EXPEDIENTE: 001/2021/14783

ASUNTO: CONSULTA AUTORIZACIÓN ADMINISTRATIVA Y DECLARACIÓN DE IMPACTO AMBIENTAL DE PLANTA FOTOVOLTAICA.

SOLICITANTES: MIRLO BLANCO RENOVABLE S.L.

INFORME PROPUESTA

Visor Cartográfico GV. Plantas fotovoltaicas en tramitación.

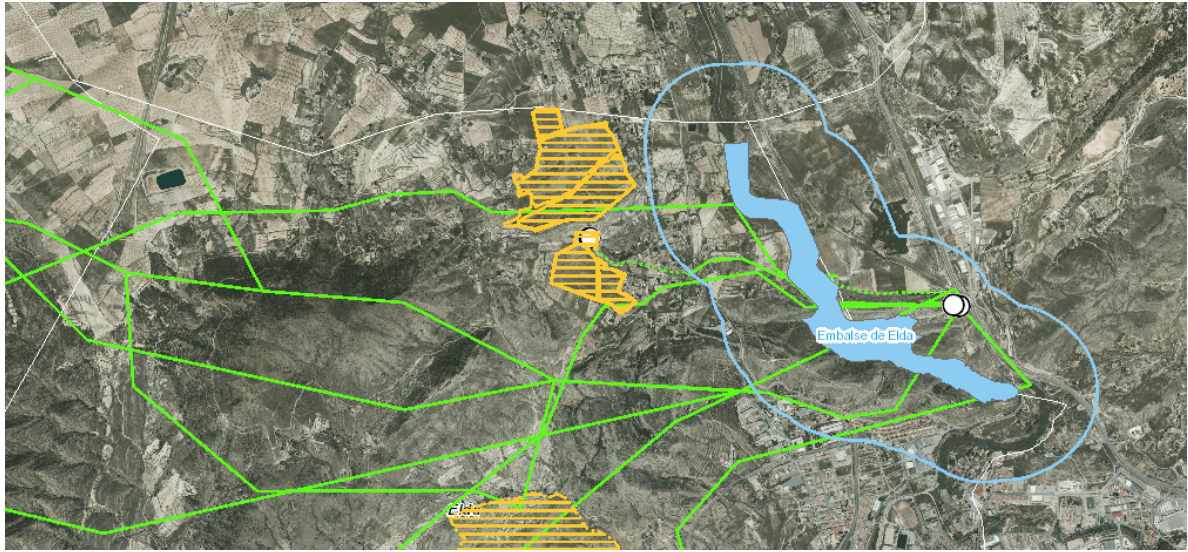
No obstante, en el visor cartográfico de la Generalitat Valenciana se observa que existen varias localizaciones donde se pretenden implantar varias plantas fotovoltaicas en el término municipal de Elda, así como numerosas líneas de evacuación de centrales fotovoltaicas ubicadas en otros municipios que conectan con la subestación de Elda. Esto provoca que la zona húmeda protegida y el término municipal de Elda sea atravesada por gran número de estas líneas.

No se cumple con la exigencia de de compatibilizar esta línea con las de otras centrales proyectadas, tal y como se regula en el artículo 11.b del DL 14/2020. A este respecto el 18 de mayo 2020 se emitió Nota Aclaratoria de la Directora General de Industria, Energía y Minas que indicaba lo siguiente:

Visor Cartográfico GV.

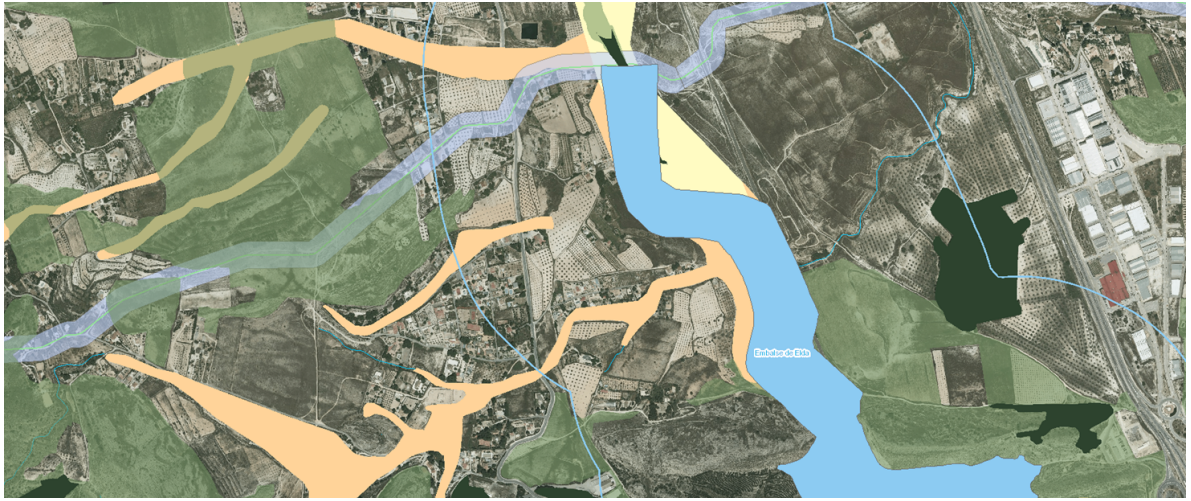
La planta solar se ve afectada por peligrosidad geomorfológica según PATRICOVA. Mientras que la línea de evacuación, además de peligrosidad geomorfológica, atraviesa zona de peligrosidad 6.

La planta solar se encuentra en Suelo Forestal, mientras que la línea de evacuación atraviesa Suelo Forestal Estratégico de acuerdo al PATFOR.

La vía pecuaria denominada Cañada Real de Andalucía a Valencia con un ancho legal de 75m se ve atravesada por una línea soterrada de media tensión que conecta las instalaciones entre las mitades norte y sur.

La infraestructura de evacuación atraviesa el Embalse de Elda, incluido en el Inventario Español de Zonas Húmedas y en el Catálogo de Zonas Húmedas de la Comunidad Valenciana. Este enclave de gran valor ambiental, está en trámite de declaración de Paraje Natural y su delimitación incluye parte del término de Elda y parte del de Petrer albergando en su interior la zona húmeda catalogada.

Visor Cartográfico GV. Pendientes.

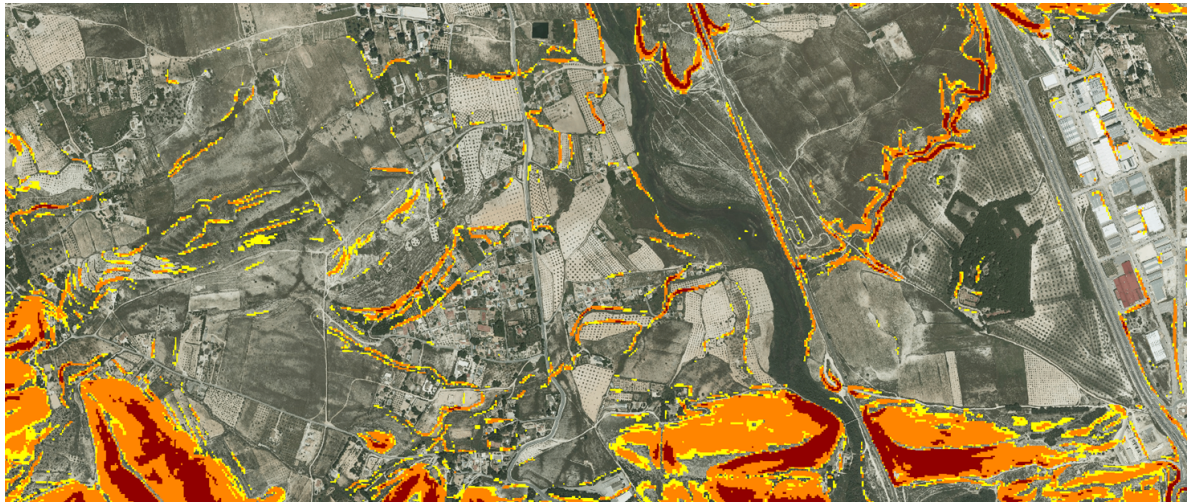
En el ámbito de la actividad encontramos zonas en las que existe una pendiente superior al 25% e incluso entre el 30-50%. En la documentación no queda suficientemente detallada y justificada gráficamente que no se realizan movimientos de tierra para la implantación de las placas y para el acondicionamiento de caminos, que hagan compatibles la actuación con el planeamiento municipal.

Imagen del visor de la Conselleria con todas las líneas de evacuación proyectadas en la zona próxima a la Torreta-Pantano y subestación SET ELDA

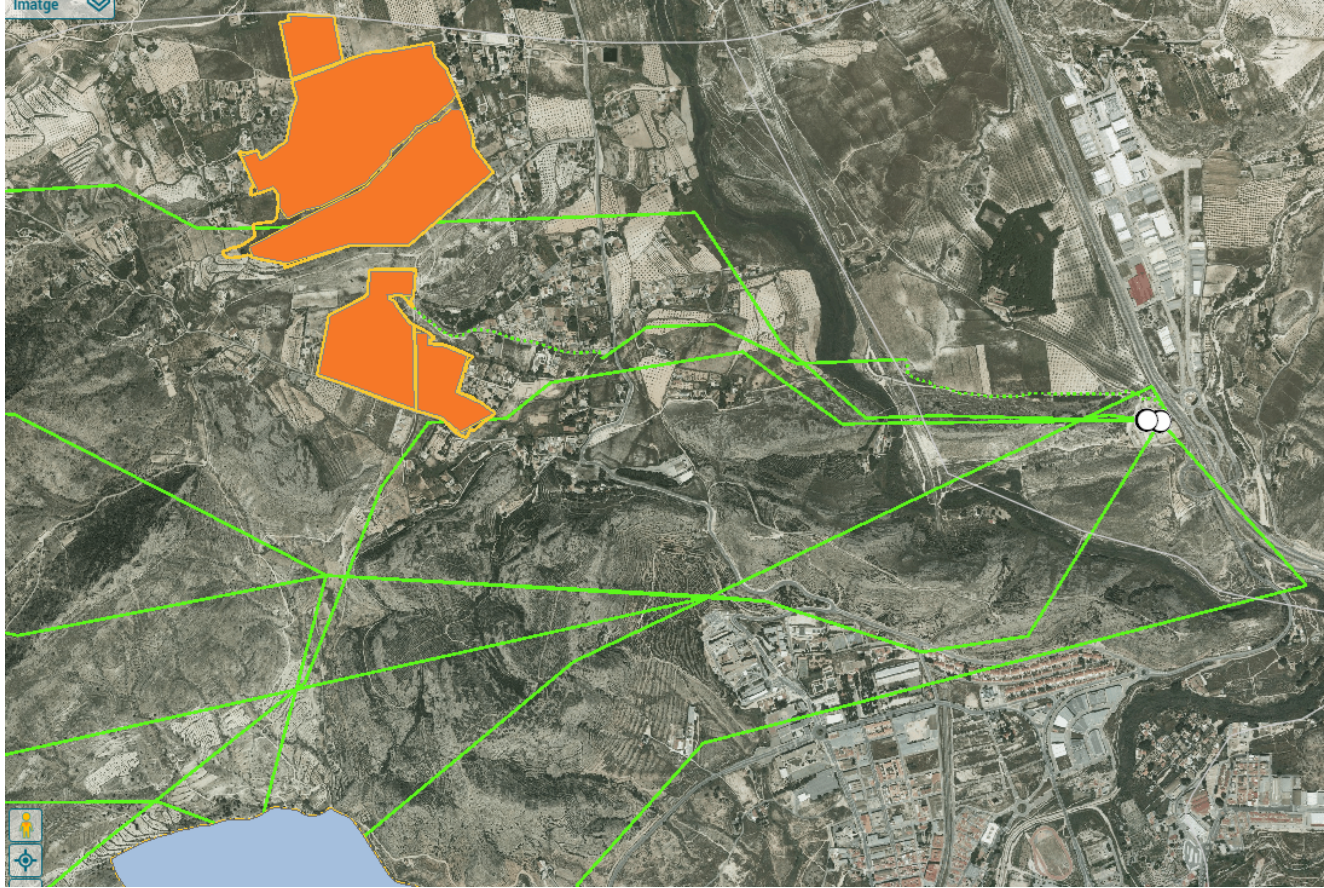
- En muchas de las parcelas que va a ocupar la planta fotovoltaica se han detectado puntos de vertido de residuos urbanos e inertes.
- En la página 154, punto 7.1.2.2. en el que se estudian las sinergias con otros proyectos en en el paisaje, manifiestan que “se han tenido en consideración todos los proyectos incluidos en el ámbito de 10 km, no habiéndose incluido sus infraestructuras asociadas, tales como subestaciones eléctricas, líneas aéreas de evacuación, etc.”. Excluir del estudio de sinergias sin ninguna justificación las infraestructuras asociadas a otros proyectos de plantas fotovoltaicas que, aunque estén a más de 10 km., pasan por esa misma zona es simplemente no estudiar las sinergias sobre el paisaje con otros proyectos. De hecho precisamente en donde se piensa ubicar la línea de evacuación se produce un

cuello de botella de otras plantas proyectadas o en tramitación, tal y como se puede comprobar en la imagen inferior:

En rojo, la zona de coincidencia de la planta con el cauce no deslindado

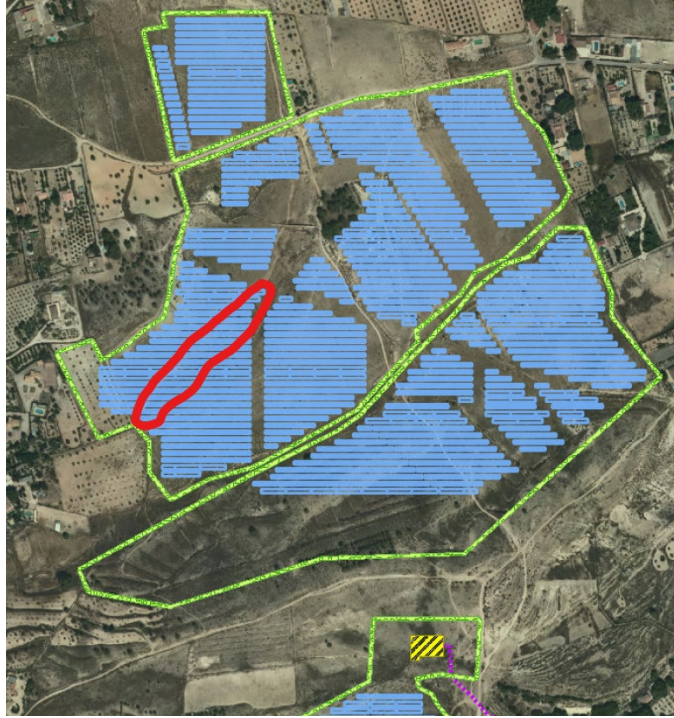
- Se constata la presencia de un cauce no deslindado en la zona norte de la actuación, próxima a la pinada que se mantiene dentro del perímetro de la planta solar. Se comprueba en los planos en los que se marca la ocupación de las placas solares que en la zona final, cerca de la pinada, el cauce no es ocupado pero no ocurre lo mismo en la zona más alta del mismo en la que se preveen las líneas de placas fotovoltaicas como si todo fuese una zona llana cuando ese cauce tiene un desnivel de varios metros y un perfil totalmente definido que debería seguir cumpliendo su función natural de canalizar el agua además de corredor para la fauna de la zona.
